**RESUELVE CONTROVERSIAS PRESENTADA  
POR SAGITTAR SPA EN CONTRA DE  
COMPAÑIA ELÉCTRICA DEL LITORAL S.A.,  
EN RELACIÓN CON EL PMGD MONZA.**

Figura 1: Cronograma de ejecución de las Obras Adicionales del PMGD Monza

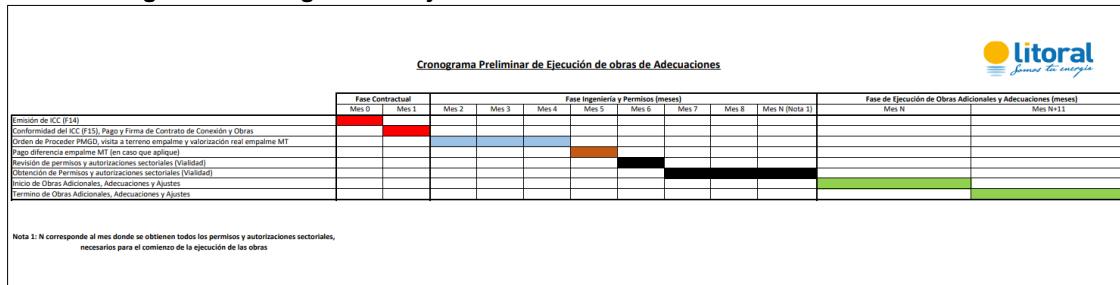
De acuerdo con los antecedentes presentados, esta Superintendencia puede señalar respecto a la justificación de los plazos de ejecución de las obras adicionales, que se ha podido constatar a partir de la última actualización del ICC del PMGD Monza de fecha 27 de enero de 2023, que LITORAL S.A. ha entregado un cronograma preliminar de ejecución de las Obras Adicionales y Adecuaciones contempladas para la realización

del proyecto, definiendo los plazos para la “Orden de Proceder PMGD, visita a terreno empalme y valorización real empalme MT” por un periodo de 3 meses; además considera un plazo de 1 mes para la “Revisión de Permisos y Autorizaciones Sectoriales”, además, esta señala un plazo indefinido sujeto a la obtención de los permisos, servidumbres y las autorizaciones sectoriales respectivas, el cual queda reflejado en el ítem de “Obtención de Permisos y Autorizaciones Sectoriales”. Finalmente establece un periodo total de 11 meses para la implementación de las obras adicionales, en el ítem de “Ejecución de las Obras Adicionales”, el cual no estipula las etapas necesarias, con las zonas de trabajo consideradas para su implementación, lo que no permite dar aclaración a los plazos de ejecución establecidos, pese a que conforme lo establecido en el artículo 91º del D.S. N°88, de 2019, los plazos de ejecución de las Obras Adicionales y Adecuaciones deben acordarse entre las partes y reflejarse en el respectivo contrato de obras, plazos que comenzarán a contarse desde la presentación de la manifestación de conformidad del ICC por parte del Interesado.

Respecto a este punto de la controversia, esta Superintendencia estima necesario que la Empresa Distribuidora aclare a qué se refiere el “mes N°”, y que detalle el impacto que tiene este en los plazos de ejecución de las Obras Adicionales, junto con señalar cuál sería la ruta crítica, justificando adecuadamente cuales actividades estarían involucradas en la misma, para la implementación de las Obras Adicionales, Adecuaciones y Ajustes del PMGD Monza, entregando al menos los tiempos considerados para la obtención de los permisos y autorizaciones respectivas. Asimismo, esta Superintendencia observa que no existen fundamentos para que la empresa distribuidora no pueda realizar actividades de forma paralela como las relacionadas a las adecuaciones y la revisión de los permisos y autorizaciones sectoriales, por lo que se requiere que la Empresa Distribuidora entregue necesariamente los detalles y justificación de los plazos referidos, considerando los plazos estipulados de acuerdo a los permisos requeridos para la implementación de las obras asociadas al PMGD Monza.

En consecuencia, a juicio de esta Superintendencia, los plazos de ejecución de las obras adicionales consideradas para la conexión del PMGD Monza no han sido suficientemente justificados por LITORAL S.A., por lo que corresponde que la Concesionaria entregue el detalle de las consideraciones tomadas para la elaboración del Cronograma de Ejecución de Obras Adicionales presentado, entregando mayor detalle de las actividades contenidas en las zonas de trabajo consideradas para la realización de las obras adicionales y la tramitación de los permisos sectoriales, que den fundamento a la proyección de los plazos definidos previamente, lo cual deberá realizarse en conformidad a las instrucciones que impartirá este Servicio en la parte resolutiva.
